**SUJET : Demande 2020-90005 – Évaluation et recommandations pour les arbres.
PIIA résidentiel – Nouvelle construction au 10 avenue Claremont.**

10 av. Claremont – PIIA résidentiel – Nouvelle construction.

Évaluation des arbres – 04-02-2020

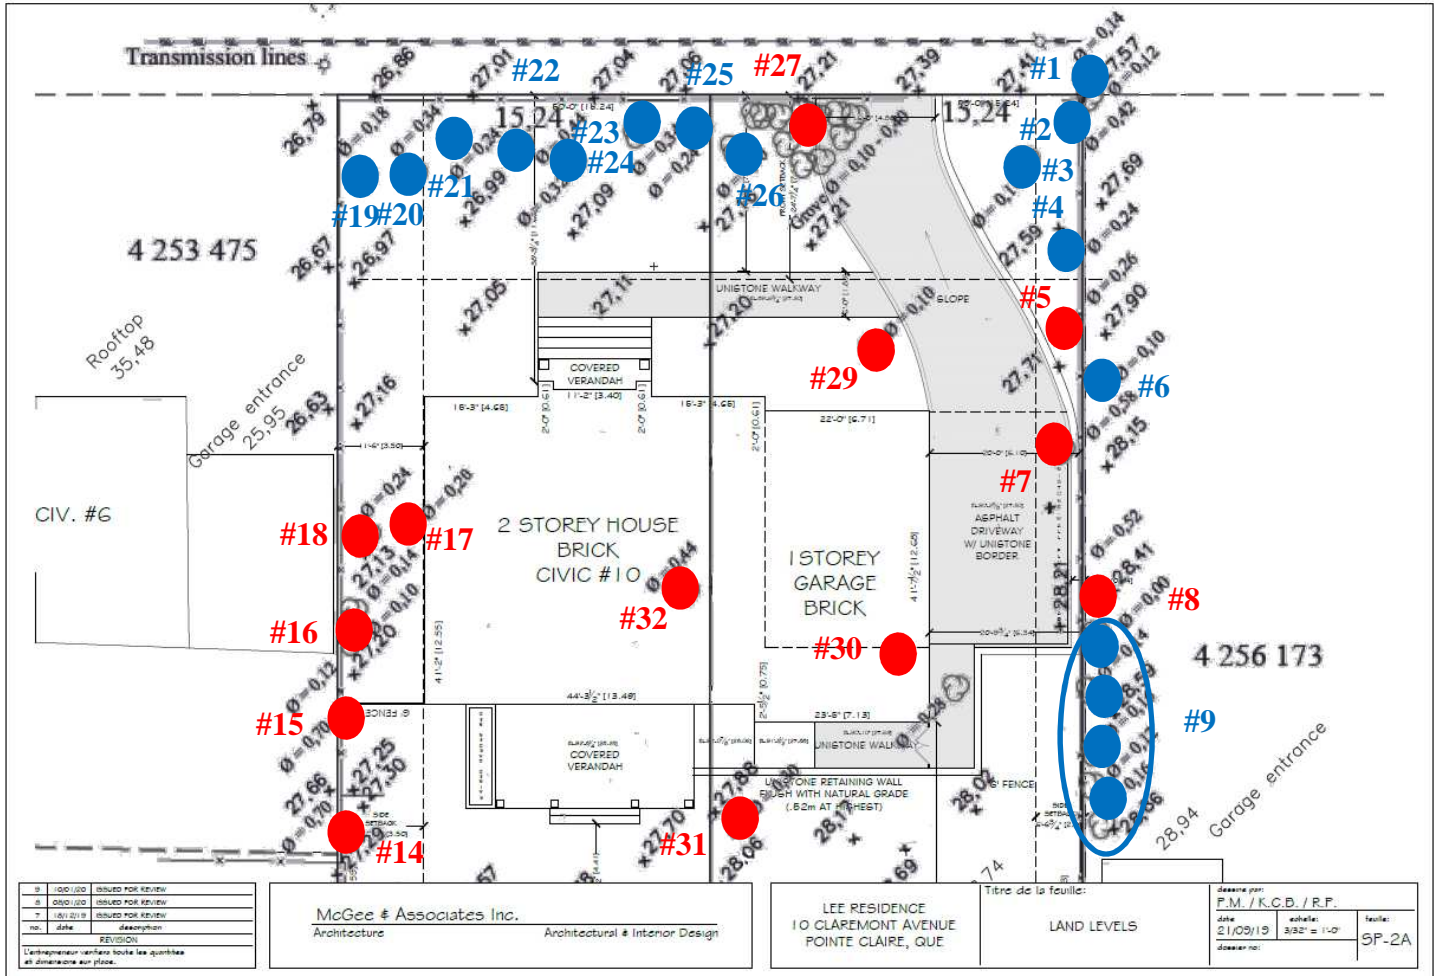
- Les arbres #7-13-15 seront abattus en raison de leurs mauvaises conditions physiologique et structurale.
- L'arbre #14 indiqué au plan pourra être abattu ou conservé selon la préférence du demandeur. Il s'agit d'un érable de Norvège de 70 cm avec un problème structural et la présence de carie au niveau de la fourche principale. Un hauban synthétique de type Branch Saver sécurise présentement la partie problématique de cet arbre.
- Les arbres # 16-17-18-30-31-32 devront être abattus puisqu'ils sont localisés dans la zone d'implantation ou dans la zone d'excavation du bâtiment projeté.
- Les arbres #-27-29 devront être abattus puisqu'ils sont localisés dans la zone d'excavation de l'entrée charretière ou du sentier piéton situé en marge avant. Il s'agit majoritairement d'arbres matures en bonne condition physiologique.

- L'arbre #5 indiqué au plan est situé à environ 1,5 m de l'entrée charretière projetée, le système racinaire de cet arbre sera fortement affecté par les travaux d'excavation. Il s'agit d'un pin blanc mature de 26cm en bonne condition physiologique, la zone de protection optimale pour un arbre de ce calibre est de 3.12 m. Considérant que l'entrée charretière projetée sera localisée à 1,5 m du tronc et qu'une surexcavation sera nécessaire pour réaliser les travaux de pose de pavé-uni ou d'asphaltage, nous recommandons que cet arbre soit abattu.

- L'arbre #8 indiqué au plan est situé à moins de 1 m de l'entrée charretière projetée, le système racinaire de cet arbre sera fortement affecté par les travaux d'excavation. Il s'agit d'un érable de Norvège mature de 58 cm de condition physiologique moyenne qui est situé au 12 av. Claremont. La zone de protection optimale pour un arbre de ce calibre est de 8,7 m. Considérant que l'entrée charretière projetée sera localisée à moins de 1 m du tronc et qu'une surexcavation sera nécessaire pour réaliser les travaux de pose de pavé-uni ou d'asphaltage, nous recommandons que cet arbre soit abattu.

- L'arbre public #28 sera abattu de façon prioritaire par la Ville de Pointe-Claire pour des raisons de sécurité. Il s'agit d'un érable argenté mature de 70 cm avec un important problème structural au niveau du tronc principal.

- Les arbres #1-2-3-4-6-9-19-20-21-22-23-24-25-26 indiqués au plan devront être conservés et protégés durant les travaux, puisqu'ils sont situés à proximité de la zone des travaux. *Voir formulaire émission permis pour les détails.*

- Les arbres # 10-11-12 indiqués au plan devront être conservés, par contre leur protection n'est pas nécessaire puisque la zone des travaux projetés est à une distance suffisante des systèmes racinaires et il est improbable que des dommages surviennent à ces arbres durant la réalisation du projet.

La Ville recommande la plantation d'au moins huit (8) arbres compte tenu de l'espace disponible sur le terrain et du nombre d'arbres qui seront abattus pour la réalisation du projet. Les essences sélectionnées devront se conformer au règlement en vigueur. *Voir formulaire émission permis pour les détails.*
